改善箇所説明図

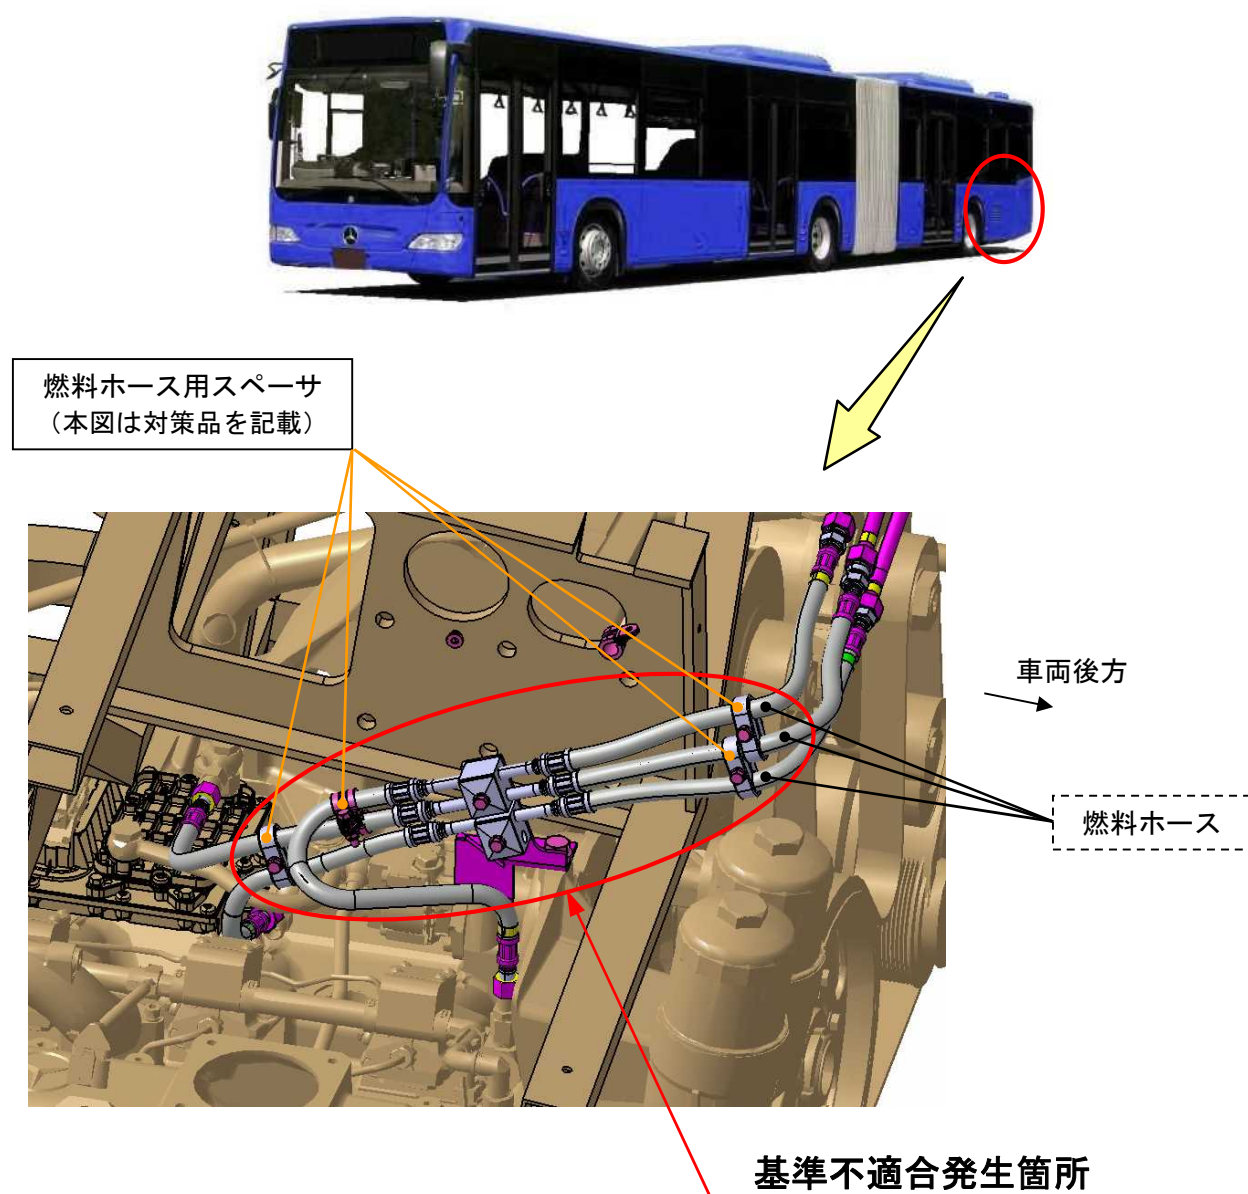
連節バスの原動機において、燃料ホース同士が接触することを防止するスペーサの保持力が不足しているため、原動機の振動等により、当該スペーサが緩んだり脱落するものがある。そのため、そのままの状態で使用を続けると、燃料ホース同士が接触して穴が開き、最悪の場合、燃料が漏れて火災に至るおそれがある。

全車両、原動機の燃料ホース用スペーサを、対策品に交換する。また、燃料ホースを点検し、当該スペーサの緩みや脱落による損傷が認められた場合は、燃料ホースを新品に交換する。

注：□は対策品に交換する部品を、[]はスペーサのズレや脱落による損傷が認められた場合に交換する部品を示す。
